(仮称) 波崎ウィンドファーム
リプレイス事業

環境影響評価準備書

補足説明資料

令和 6 年11月

Q22-1 景観の調査地点と景観資源

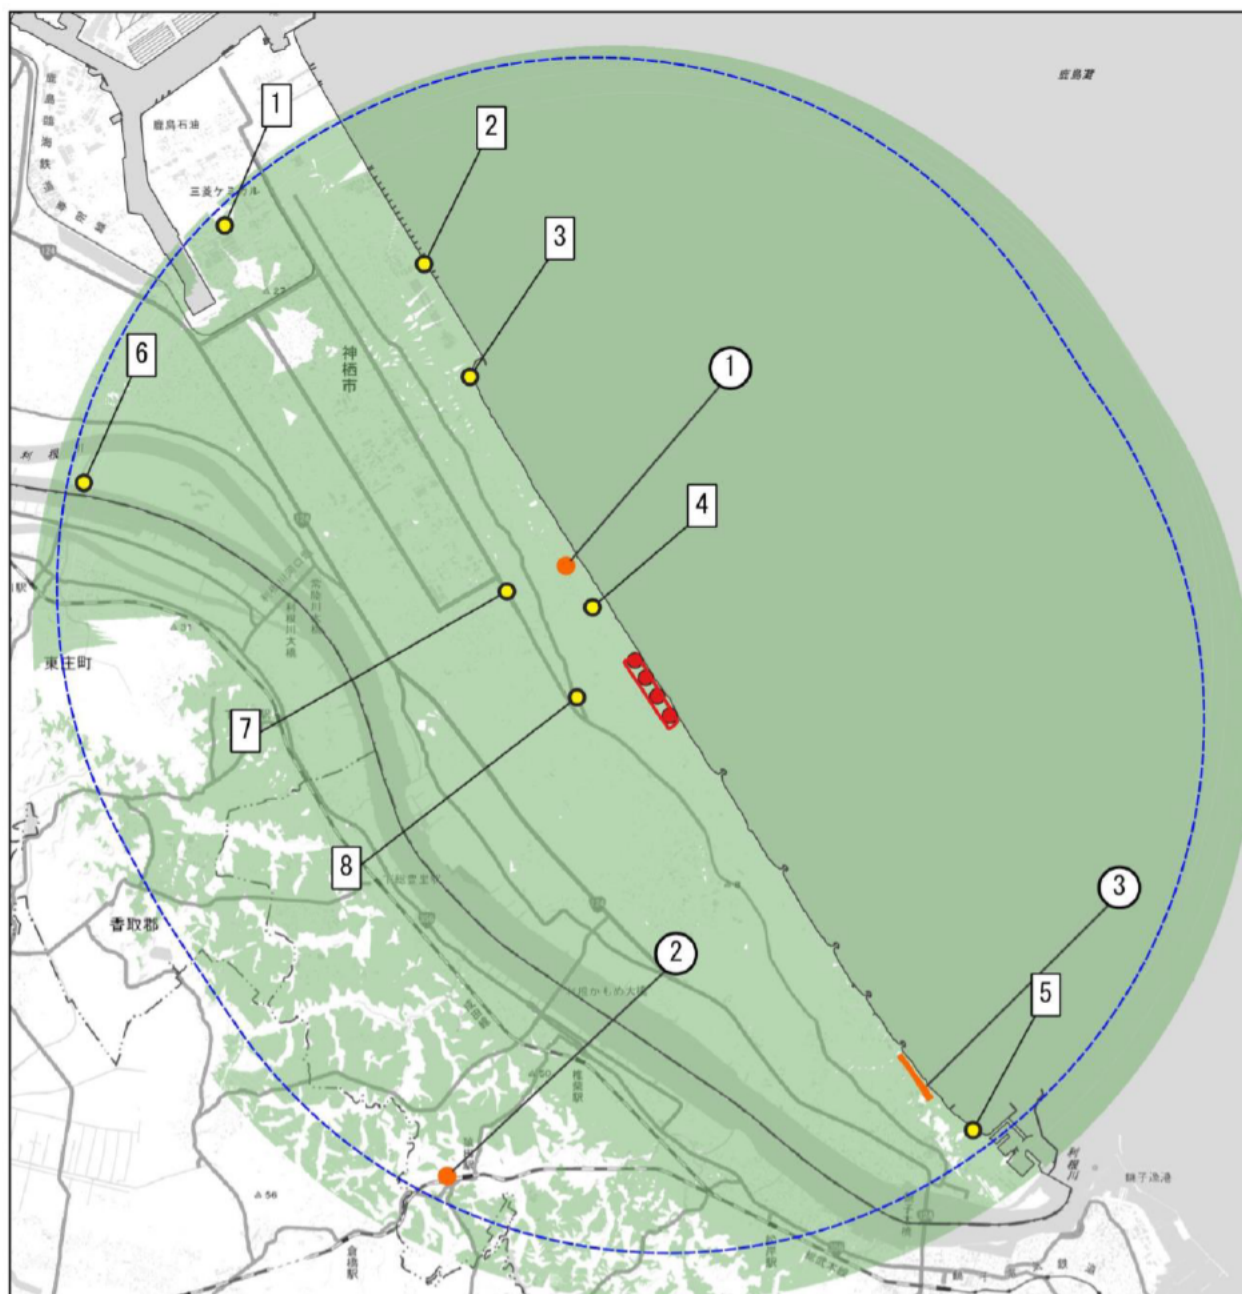
図10. 1. 7-3において、景観の調査地点と景観資源の番号表記が同じなので、両者が区別できるように別の記号等を用いて下さい（他の図を見比べると区別はできるのですが）。

ご指摘を踏まえ、表記を区付しましたので、Q22-1 に示します。
